## 高所作業車の改善対策に関するお知らせ

2021年12月1日、高所作業車の一部の車両について、下記内容の改善対策を国土交通省へ届出いたしました。

改善箇所説明図

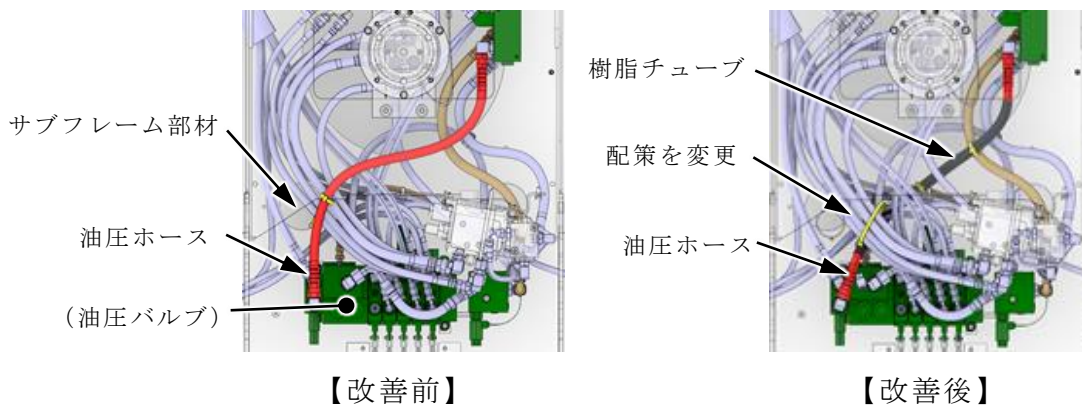
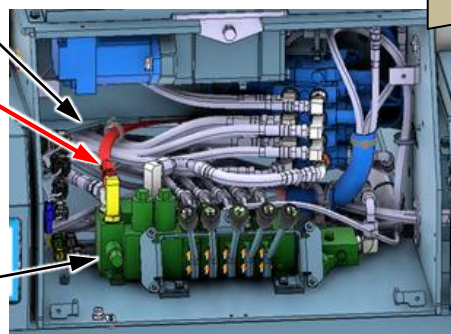
不具合の内容

高所作業車において、配策指示が不適切なため、高所作業装置用油圧ホースがサブフレーム部材の端部と干渉しているものがある。そのため、干渉部で油圧ホースの外皮が擦れて損傷し、最悪の場合作動油が漏れ出して他の交通を妨げるおそれがある。

改善措置の内容

全車両、油圧ホースの配策を変更するとともに、外皮保護用の樹脂チューブを装着する。なお、油圧ホースの外皮に損傷が認められる場合は、油圧ホースを新品に交換する。
